Schéma directeur EPA

Cette page est dédiée à la préparation des rencontres autour du schéma directeur de l'EPA Paris Saclay sur les aménagements cyclables.

Commentaires des représentants de VPS

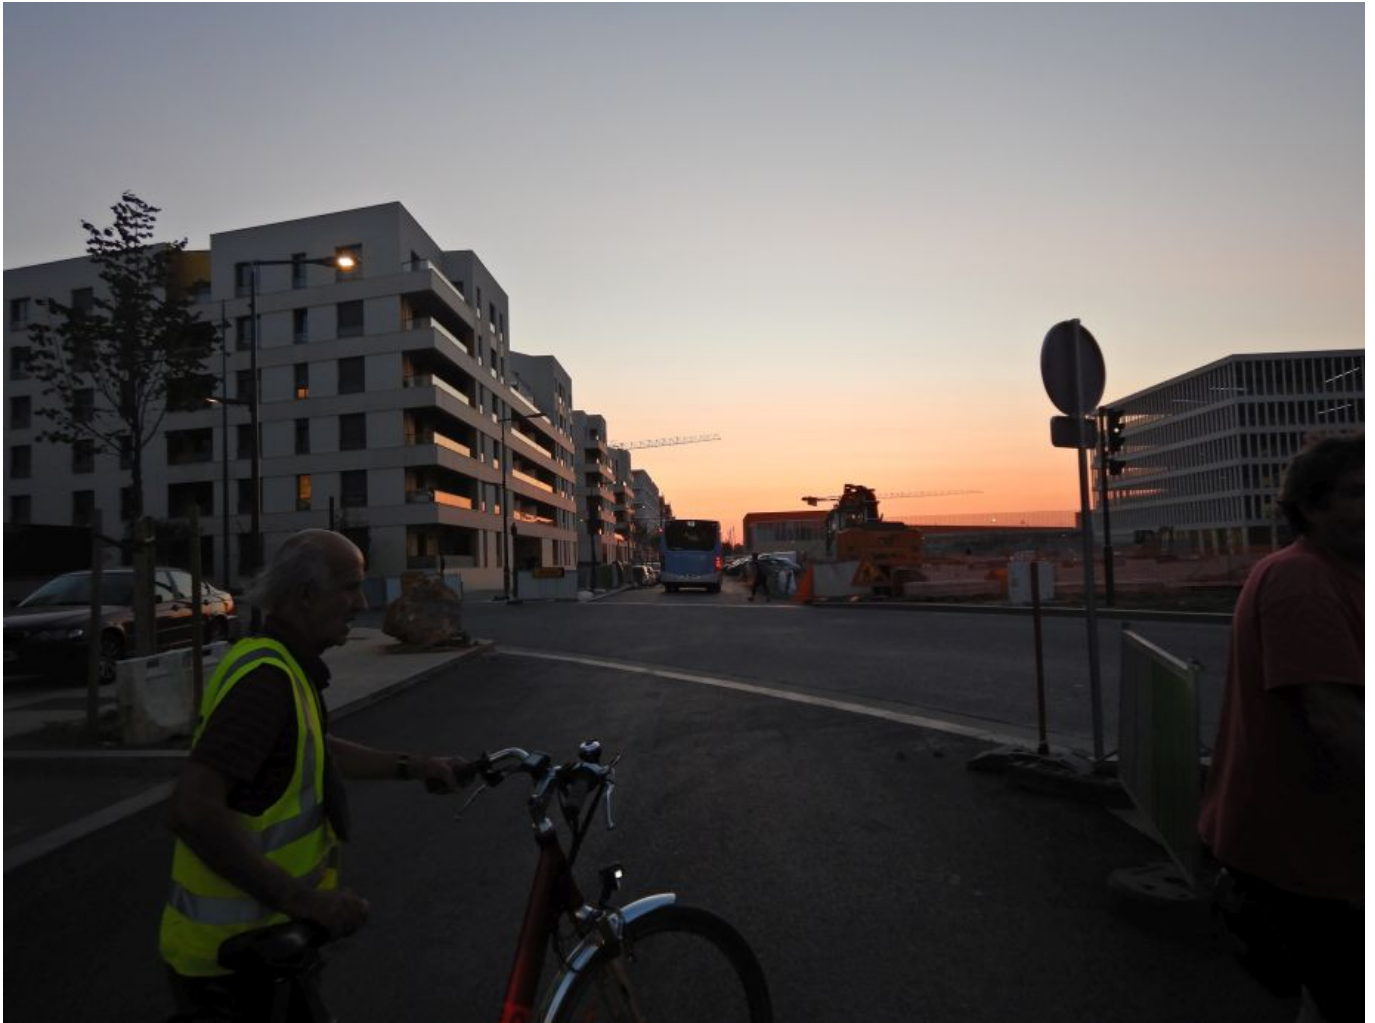
Où va la piste : à chaque fin de bâtiment, la fin d'une courte piste : **continuité**

La piste le long du TCSP ne relie la ZAC de Palaiseau qu'après ce virage ! **Cohérence ?**

Les liaisons plateau vallée existantes (source D.Antoni / L.Cremel, 2015)

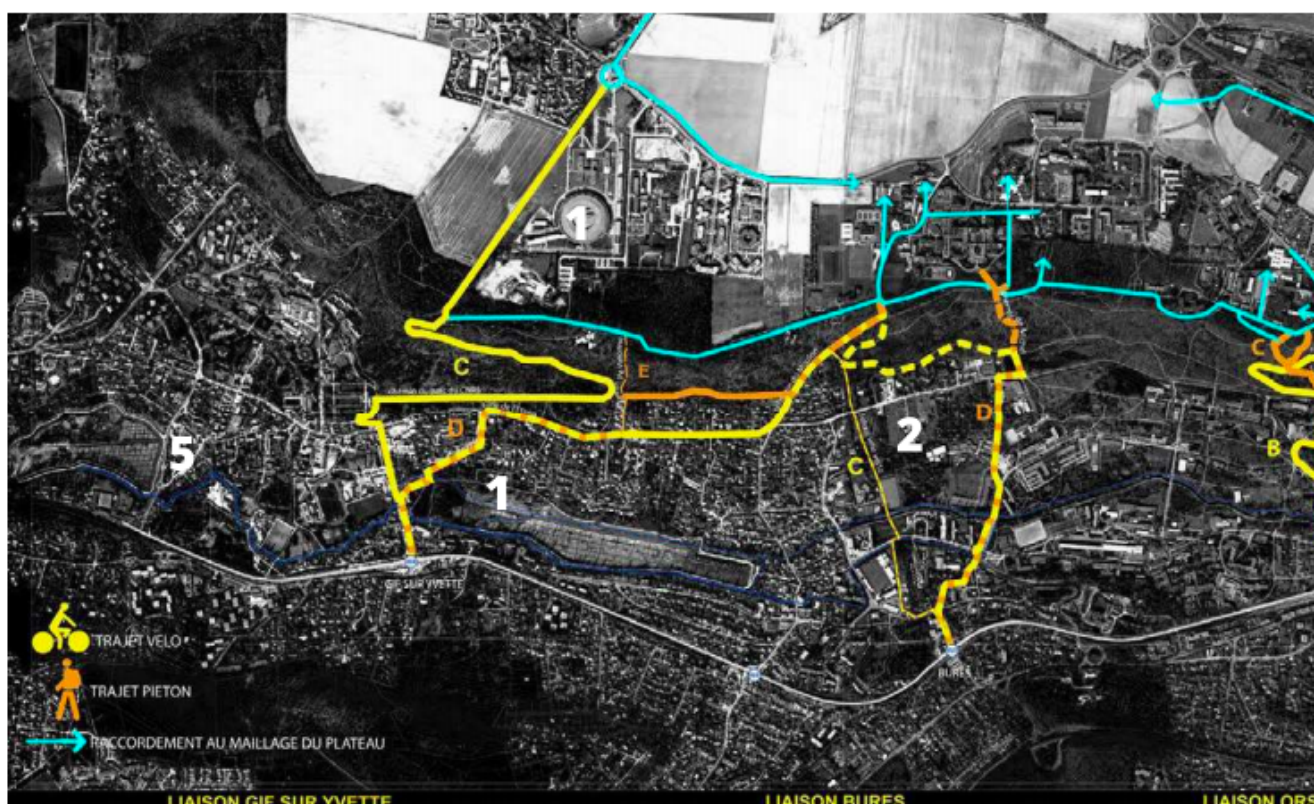
2/ INFO : Dans l'étude d'impact de l'enquête : Des cartes vélo inexactes par exemple (carte page 332 Légende "Les liaisons plateau vallée existantes") : - La liaison par le CNRS est indiquée comme existante - La liaison bleu qui longe le plateau n'est en réalité pas cyclable - Des axes cyclables mis sur cette cartes ont existé, puis ont été coupés, supprimés comme le long du TCSP
